Contraente: 	Progetto: INTEGRAZIONE E ACCORPAMENTO TRUCK LOADING E RIFACIMENTO PONTILE SECONDARIO N° Contratto : N° Commessa :	Cliente: 
N° documento: P21IT04083-ENV-RE-000-007	Foglio di 1 16	Data 16/04/2021
		RE-ROP-001

**INTEGRAZIONE E ACCORPAMENTO TRUCK LOADING E
RIFACIMENTO PONTILE SECONDARIO**

RISPOSTA ALLE OSSERVAZIONI/PARERI PERVENUTI DAGLI ENTI

Fig. 2.2 – Percorso da e per il Molo Garibaldi/Calata Malaspina – imbocco dell’A15.

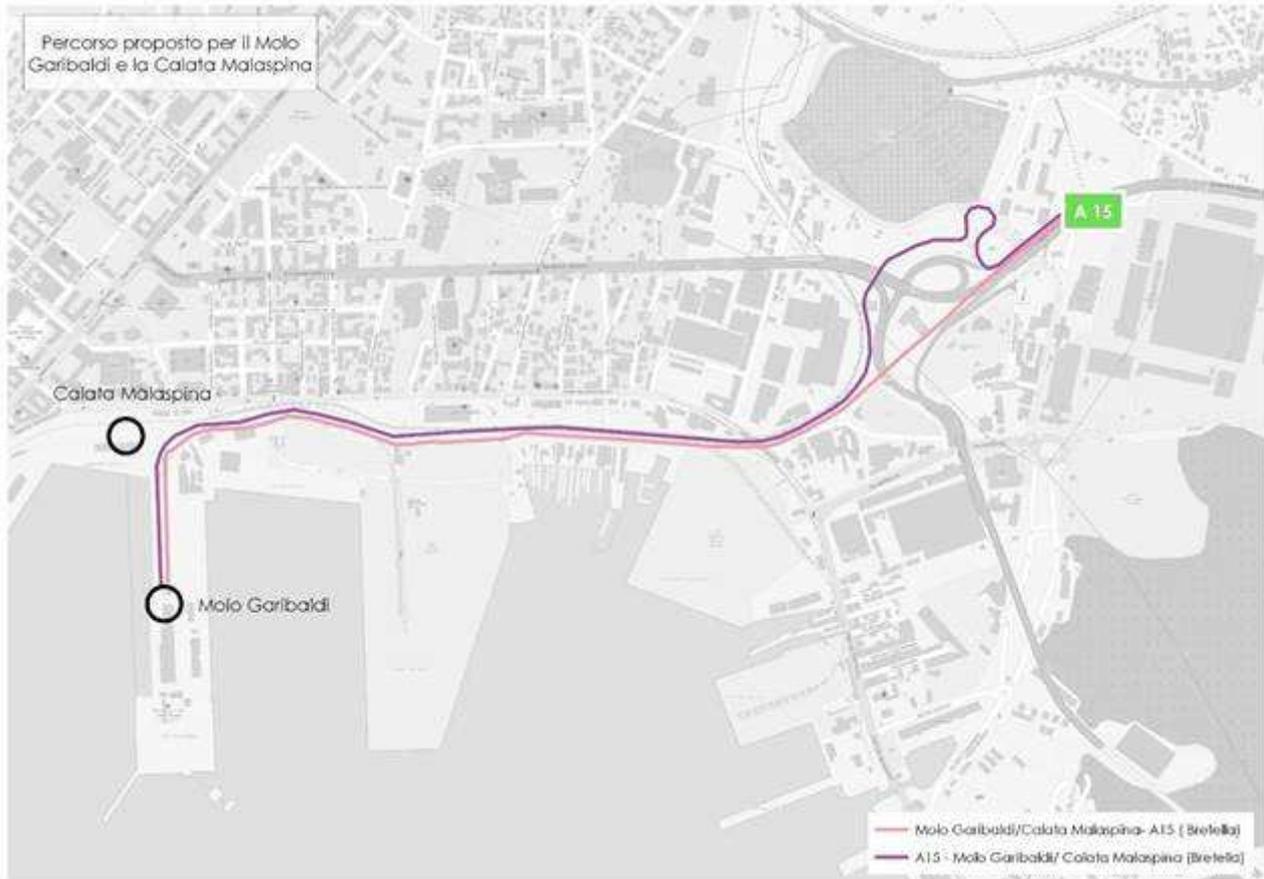
4. *Deve inoltre essere meglio chiarito il punto di approdo delle chiatte e i successivi percorsi delle autocisterne, una volta sbarcate, sia dentro l'area portuale che, soprattutto sulla viabilità esterna ordinaria, e che sia quindi spiegato se sono utilizzate modalità che più direttamente consentano il raggiungimento della rete autostradale, minimizzando le interferenze con la viabilità comunale.*

Per il raggiungimento della rete autostradale (Autostrada A 15) dai moli indicati verranno utilizzati i percorsi che minimizzano l'impatto sulla circolazione urbana e assicurano anche le condizioni operative migliori.

- dal **Molo Garibaldi** e dalla **Calata Malaspina** utilizzo della **viabilità interna al porto**;
